**Avis sur le projet de modification n°1  
du Plan local d'urbanisme  
de la commune de Ventron (88)**

n°MRAe 2020AGE14

Figure 4: Périmètre diagnostic environnemental oiseaux - source dossier

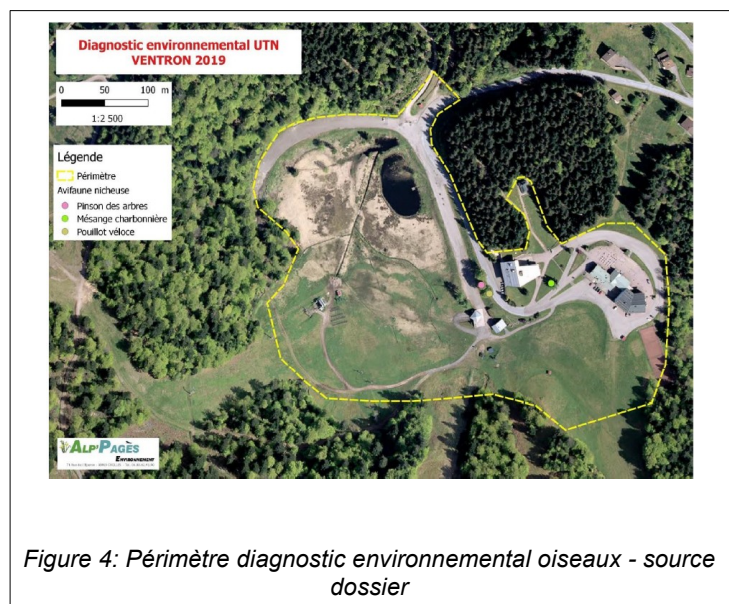
Le dossier comporte un inventaire faune-flore. Cet inventaire porte sur une emprise plus large que le site de l'UTN et inclut notamment la zone humide à proximité (figure 4).

L'Ae regrette que l'inventaire faune-flore n'ait pas porté également sur la zone Natura 2000 jouxtant le secteur de l'UTN. Les résultats de l'inventaire ont permis d'identifier des enjeux forts pour un habitat (prairie mésophile de fauche) et 5 espèces (Mésange charbonnière, Pipistrelle commune...).

Alors que les impacts, notamment sur les oiseaux et les chauves-souris (risques de destruction d'individus) ont été évalués et qualifiés de faibles à forts, l'Ae constate que le dossier ne prévoit pas de mesures ERC (Éviter, Réduire, Compenser) au stade de la modification du PLU. La prise en compte de ces enjeux est reportée lors des projets d'aménagement. L'Ae regrette que ces impacts ne soient pas anticipés au stade de la modification du PLU.

**L'Ae recommande de compléter le dossier par des mesures ERC à mettre en œuvre en amont des projets d'aménagement, afin d'éviter les impacts sur l'avifaune et les chiroptères.**
